ELEKTRISCHE INSTALLATIES OP LAAGSPANNING EN OP ZEER LAGE SPANNING (Boek 1 - KB 08/09/2019)

Plaats controle:	Pieter Reypenlei 21 lot Woning, 2640 MORTSEL	Private HS-cabine:	Neen
EAN-code installatie:	/	DNB:	Fluvius
Tarief teller(s):	Dubbeluur	Type lokaal:	Gesloten woning
Nummer teller(s):	50328549-2010		
Index teller(s):	20865 // 22408		
Type installatie:	Wooneenheid

Overeenkomstig de voorschriften van Boek 1 – Installaties op laagspanning en op zeer lage spanning – Interne procedure QPRO/ELE/001			
Type controle:	Controlebezoek (6.5)		
Datum uitvoering:	<input checked="" type="checkbox"/> Vóór 01/10/1981	<input checked="" type="checkbox"/> Na 01/10/1981 en vóór 01/06/2020	<input type="checkbox"/> Na 01/06/2020
Nota's:	Zie rubriek "VASTSTELLINGEN - Opmerkingen"		
Afwijkingen (Deel 8):	Toegepast		
Herkeuring op verslag:	/

Vereenvoudigd situatieplan of foto/schema van de (elektrische) installatie:

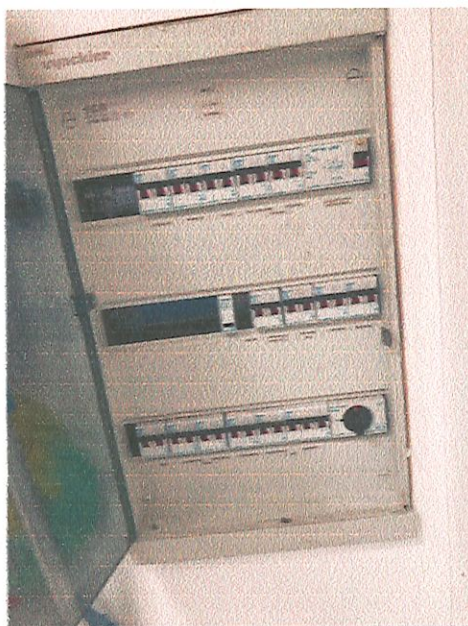
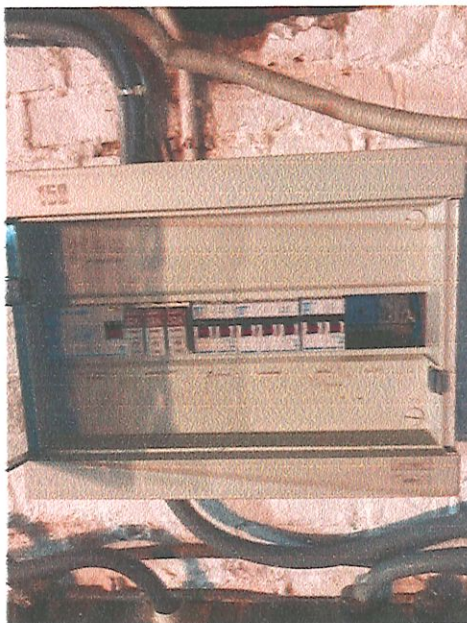
- Extra opmerkingen:
Volgens de markeringen in kast kelder zou er zekeringkast op verdiep 2 moeten zijn maar hebben deze niet gevonden, verdiep was volgestapeid en deuren van kasten hierdoor geblokkeerd voor visuele controle
